**Forum mondial de l'harmonisation
des Règlements concernant les véhicules**

Amendements aux Règlements sur les autobus et les autocars :**Règlement n° 107 (Véhicules des catégories M₂ et M₃)****Proposition de complément 7 à la série 06 d'amendements
et de complément 2 à la série 07 d'amendements
au Règlement n° 107 (Véhicules des catégories M₂ et M₃)****Communication de l'expert de la République tchèque***

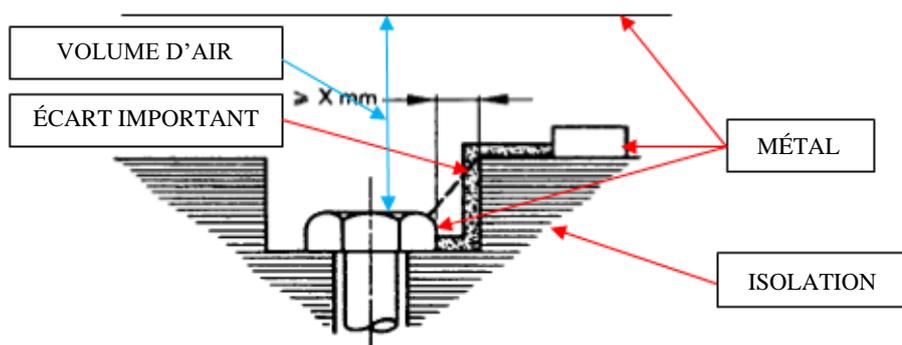
1. De nombreux systèmes doublement isolés sont dotés d'une isolation renforcée. Par exemple lorsque le boîtier métallique d'un onduleur contient une borne à serrage sous tête de vis pour l'alimentation, il existe un volume d'air associé à un écart important entre la vis et le couvercle métallique ; ce volume d'air est considéré comme une « isolation renforcée », comme on peut le voir sur le schéma suivant, aux emplacements désignés par les légendes « VOLUME D'AIR » et « ÉCART IMPORTANT ».

~~L'isolation renforcée n'est pas autorisée dans les trolleybus pour les circuits directement connectés à la ligne aérienne.~~

Les circuits directement connectés à la ligne aérienne doivent être doublement isolés. ».
